Dato: 9. maj 2025 • Sags nr.: 24/6258 • Sagsbehandler: Kirsten Bruun Plougmand

Teknik og Klimas bemærkninger til høringssvar fra offentlig høring af forslag til lokalplan 15-5 Dagligvarebutik og erhvervsområde ved Hammelev samt kommuneplantillæg 4-2021 samt forslag til ændringsforslag

Figur 2 Udsnit fra kommunens skiltenotat med Vejdirektoratets skitse-mæssige vurdering (med gul) af mulig grænse for den fremtidige bymæssige bebyggelse. 5/6

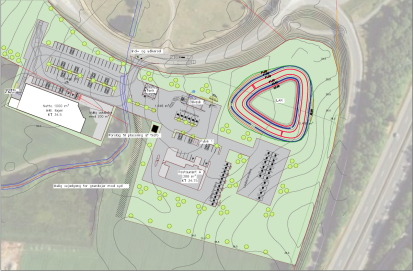
tilpasses i forhold til denne vurdering og det præciseres, at der først må opsættes en pylon med reklamer, når området er fuldt udbygget og den bymæssige bebyggelse i lokalplanområdet dermed er ude af naturbeskyttelseslovens regulering. Den 10. oktober 2024 har Vejdirektoratet fremsendt foreløbige bemærkninger til skiltenotatet og nedenstående skitse til Haderslev Kommune, hvor gul markering er vores vurdering af, hvor grænsen for den bymæssige bebyggelse måske vil kunne opleves i en fremtidig situation. Hvis visualiseringen bygges på illustrationsplanen i planforslagets kortbilag 3, vil det formentlig kræve visualisering fra Ribevej, rundkørsel og tilkørselsrampe. Visualiseringen i lokalplanens fig. 7 klarlægger ikke, hvordan pylonen vil opleves fra Ribevej, rundkørsel - eller tilkørselsrampen.

For at sikre, at bebyggelsen opføres forholdsvis samlet og i overensstemmelse med visualiseringerne bør der fastsættes et byggefelt til fastfoodrestauranten i § 6.3 og på kortbilag 2. Som koneskvens heraf bør bestemmelsen vedrørende placering af sekundærbebyggelse uden for byggefeltene justeres.

Figur 3 Udsnit fra planforslagets side 14.
Visualisering af mulig fremtidig bebyggelse

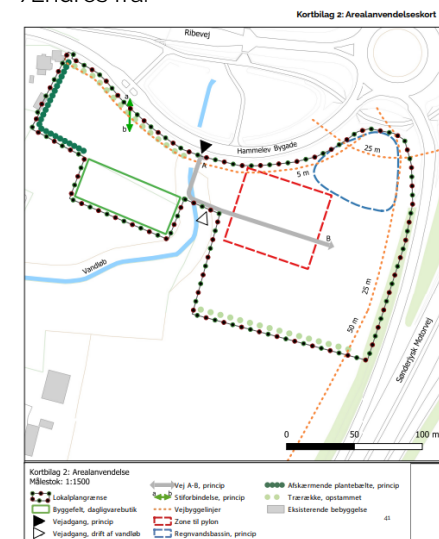
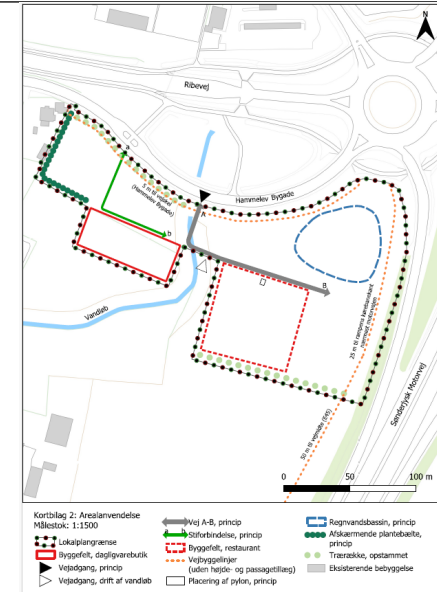
3. Side 14, fig. 7
Ændres fra:

Fig. 7: 3D-visualisering af eksempel på det udbyggede lokalplanområde med dagligvarebutik og diverse servicefunktioner mv. (Stender).

4. Side 15, 16 og 17, figur 8-12 ændres til de nye visualiseringer vedrørende skiltepylonen set fra forskellige standpunkter. Se ændringsforslag 4 i ændringsnotatet bilag 4.
5. Side 27 afsnittet "Vejbyggelinjer og adgangsbegrænsning"

15. Kortbilag 2
Ændres fra:

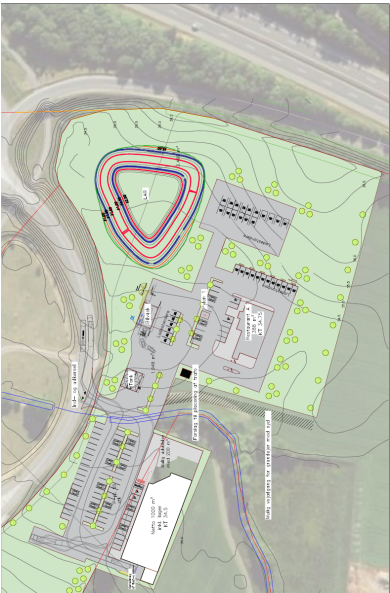
meter måles fra motorvejsmidte, mens vejbyggelinjen langs rampen måles 25 m fra rampens kørebane kant nærmest motorvejen, og at det fremgår, at det er Vejdirektoratet, der er myndighed f.s.v.a. vejbyggelinjen langs motorvejen og dennes rampe. 2. lokalplanforslagets kortbilag 2 ændres, så det fremgår, at vejbyggelinjerne langs motorvej og rampe er vist uden højde- og passagetillæg. Dette kan evt. ske ved at give dem en anden farve end de andre byggelinjer. 3. regnvandsbassinet vist på kortbilag 2 tilpasses, så det respekterer vejbyggelinjerne. 4. bestemmelserne i §§ 8.3, 8.5 og 8.7 udgår og der ikke reserveres et pylonfelt. Hvis Haderslev Kommune mener, at en pylon og øvrig reklameskiltning kan opsættes i det åbneland efter virksomhedsundtagelsen i naturbeskyttelseslovens § 21, stk. 2 nr. 1 eller undtagelsen for lokalplanlagte erhvervsområder i naturbeskyttelseslovens § 21, stk. 2 nr. 2, skal dette dokumenteres vha. visualiseringer, så Vejdirektoratet kan foretage en konkret vurdering. Det vil dog altid være de faktiske forhold på opsætningstidspunktet, der er afgørende for, om en reklame er lovligt opsat. Skiltning i lokalplanlagte erhvervsområder, som endnu ikke er fuldt udbygget, er desuden reguleret i Reklamebekendtgørelsens (BEK nr 817 af 20/06/2018) §§ 3-6, hvorefter ingen reklamer må være henvendt mod motorvej. Rampen betragtes som en del af motorvejen. eller der laves en visualisering med fuldt udbygget område, og det efter nærmere dialog med Vejdirektoratet bliver vurderet, om dele af lokalplanområdet på et tidspunkt vil kunne forventes oplevet som bymæssigt bebygget. Pylonfelt/fællesreklamefelt	dagligvarebutik på 1000 m², med mulighed for udbygning til 1200 m². Det er korrekt, at der i forslaget til lokalplan 15-5 er fejlagtige oplysninger vedrørende vejbyggelinjerne langs motorvejen og at regnvandsbassinet er placeret i strid med de korrekte vejbyggelinjer. Oplysningerne skal selvfølgelig være korrekte og derfor skal bestemmelsen vedrørende vejbyggelinjer samt kortbilag 2 og 3 ændres i overensstemmelse med direktoratets bemærkning. Der er desuden udarbejdet nyt forslag til placering af regnvandsbassinet, der overholder vejbyggelinjen. Kortbilaget skal justeres i overensstemmelse hermed. Bygherre har udarbejdet nye visualiseringer i forhold til skiltepylonen til vurdering af om området med tankstation, dagligvarebutik og fastfoodrestaurant kan betragtes som bymæssig bebyggelse og dermed uden for naturbeskyttelseslovens bestemmelser. Da Vejdirektoratet har vurderet, at det er sandsynligt at området på sigt kan betragtes som bymæssig bebyggelse, fastholdes lokalplanens skiltebestemmelser bortset fra mindre justering vedrørende flagstænger i området. Visualiseringerne i lokalplanen skal udskiftes med de nye visualiseringer. Det skal bemærkes at Vejdirektoratets vurdering af visualiseringerne ikke er en afgørelse, så den endelige vurdering vil afhænge af forholdene for tidspunktet for pylonens opsætning.	fastfoodrestauranter, tankanlæg, bilvask, ladefaciliteter og tilhørende parkering o.lign understøttende funktioner." Til: "Området tænkes bl.a. at rumme et nyt lokalcenter med en dagligvarebutik samt et område med en fastfoodrestaurant, tankanlæg, bilvask, ladefaciliteter og tilhørende parkering." 2. Side 12, figur 5 Ændres fra:  Fig. 5 Illustrationsplan med forslag til forventet disponering af bebyggelse, veje, parkering mv. af området Til:  Fig. 5 Illustrationsplan med forslag til forventet disponering af bebyggelse, veje, parkering mv. af området.

Til:
